## AMPLIACIÓN DE INFORMACIÓN N°1

ESTUDIO DE IMPACTO AMBIENTAL CATEGORÍA II

PUERTAS DE GALICIA - ETAPA 2

PROMOTOR: SOCIEDAD URBANIZADORA DEL CARIBE, S.A.

## PLANTA DE COORDENADAS DE ZONAS VERDES

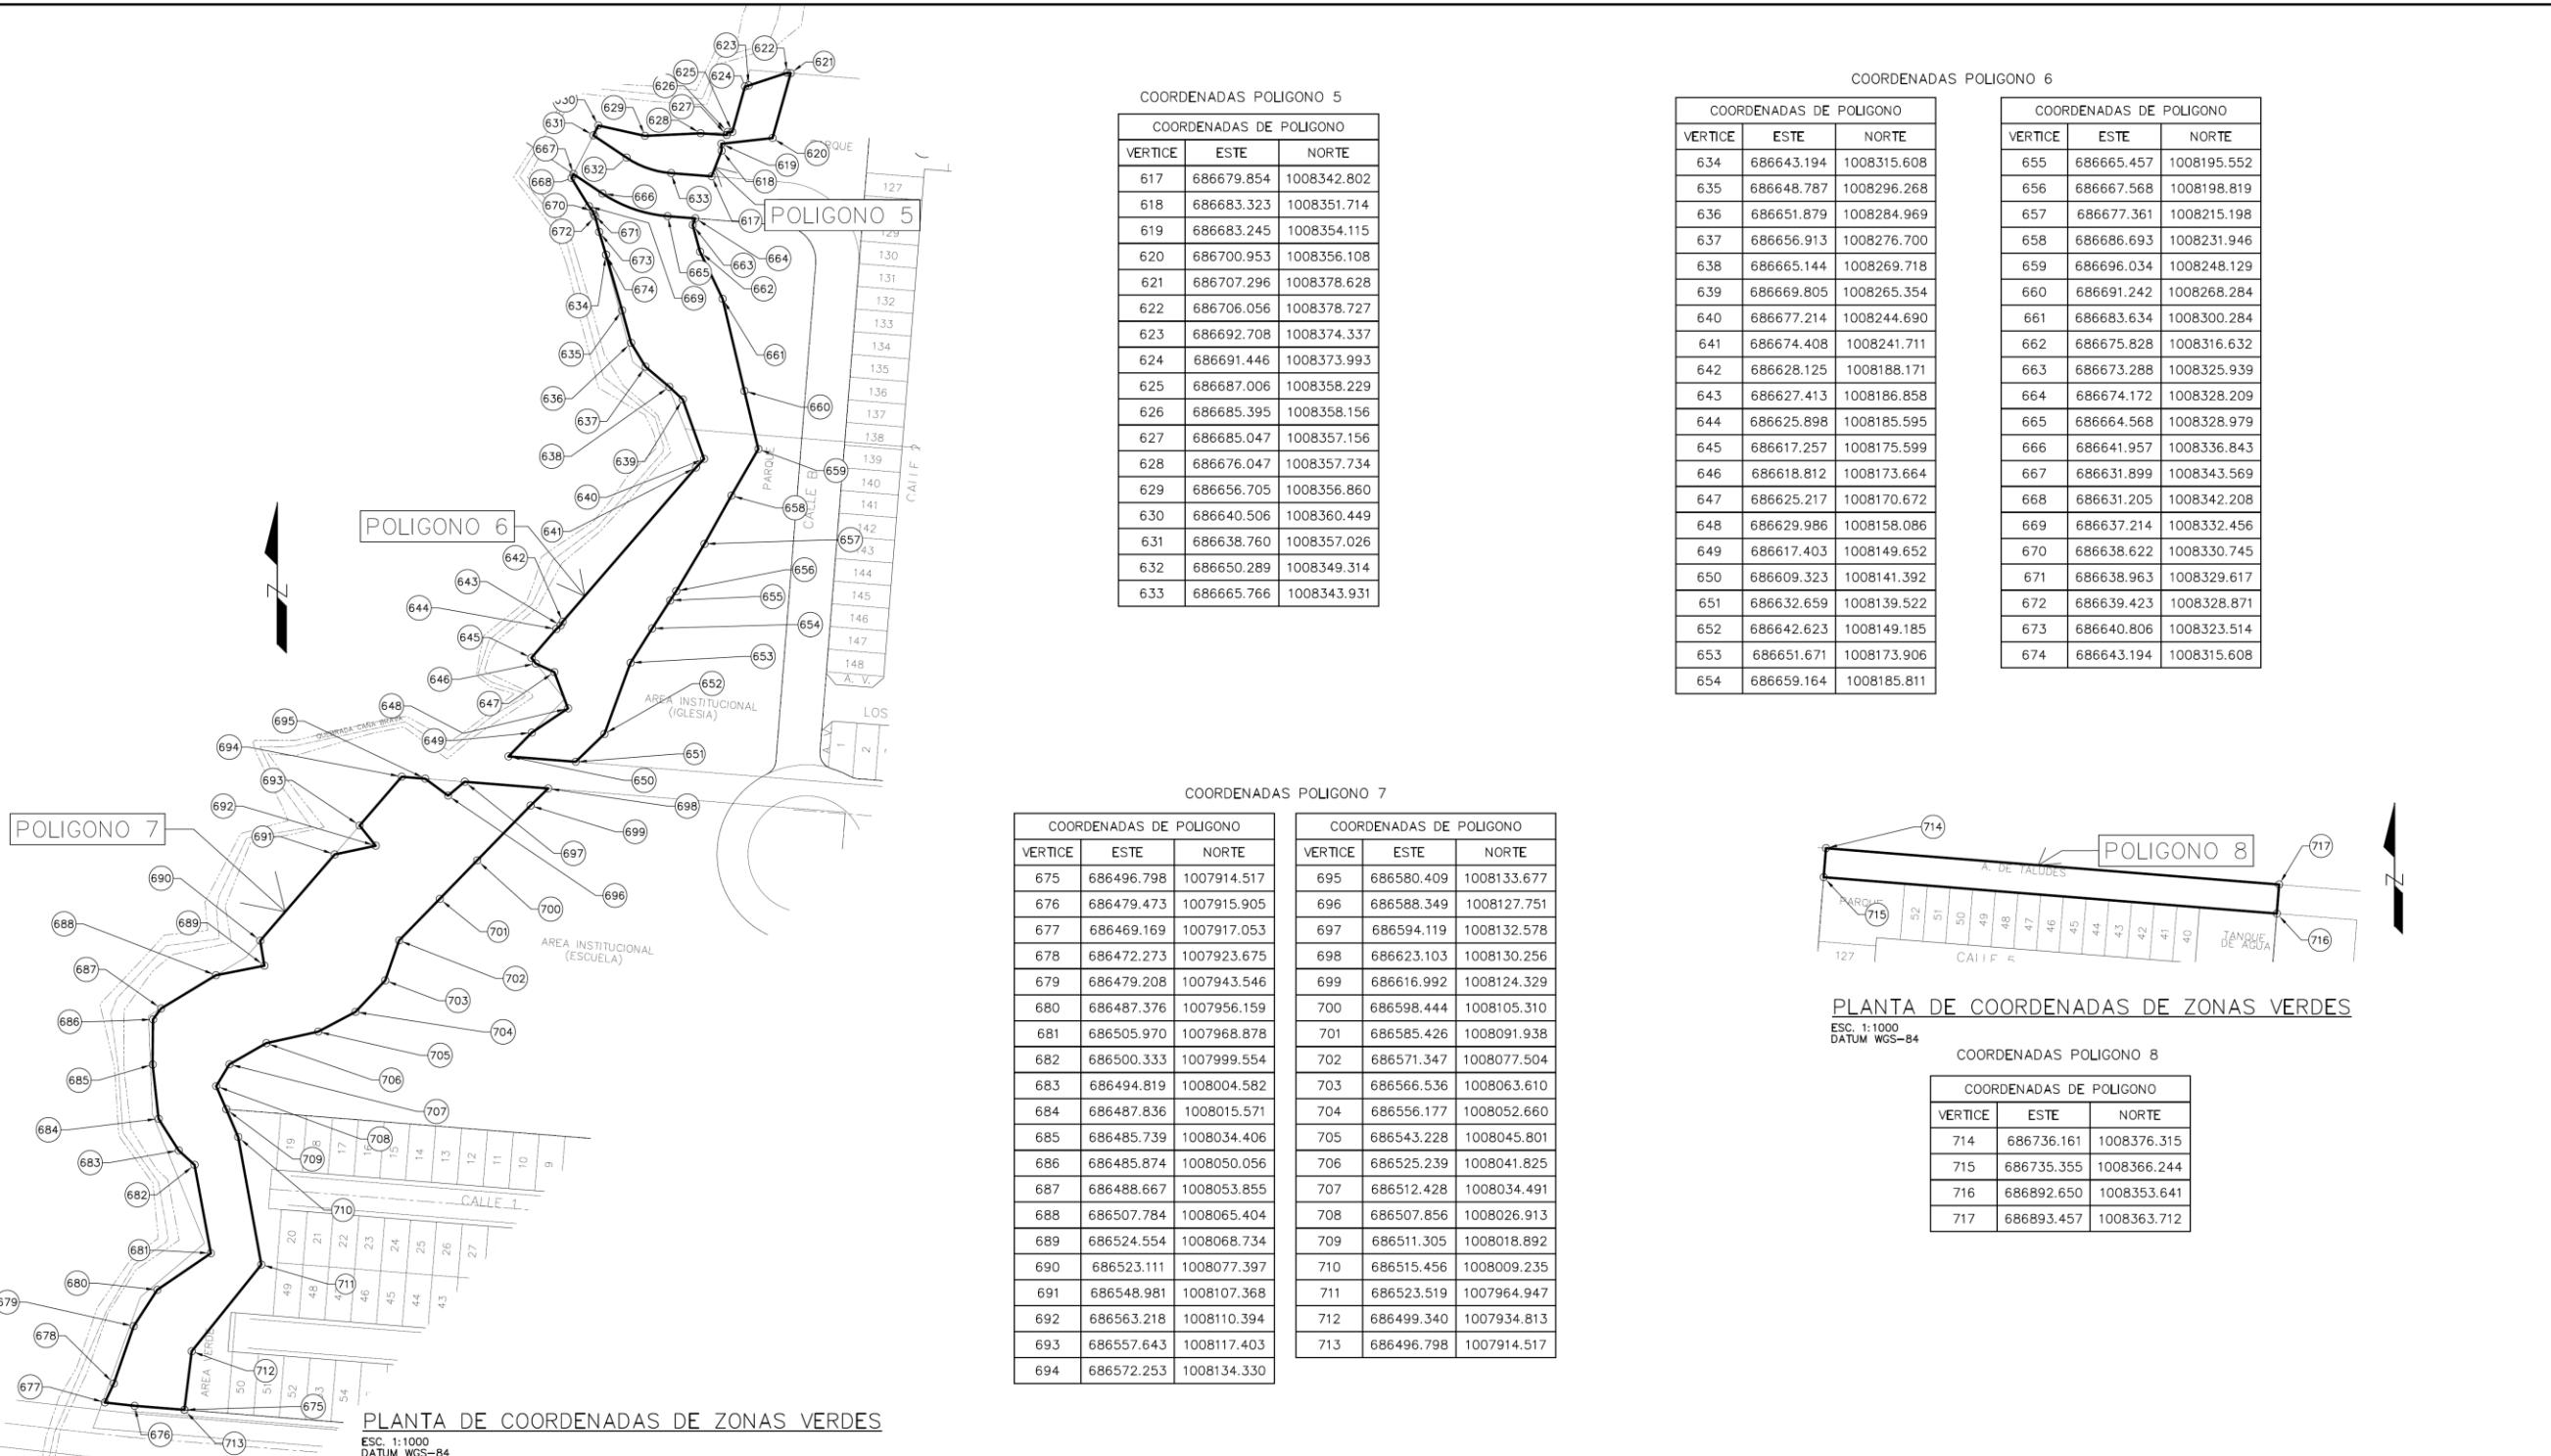
- a. **Presentar características fisiográficas (ancho y longitud) de las Quebrada Caña Brava y Quebrada Pueblo Nuevo.**
- b. **Presentar coordenadas del alineamiento de los cuerpos hídricos (cuerpo de agua superficial) y la servidumbre de protección cumpliendo con lo establecido en la Ley Forestal.**
- c. **Presentar las coordenadas del área denominada zona verde.**

c. Las zonas verdes del proyecto, sin contar con las áreas de protección de las quebradas, son las siguientes, separadas por polígonos para facilitar el análisis de superficies por coordenadas:

Ver siguiente plano con las coordenadas y los polígonos de la zona verde representados.
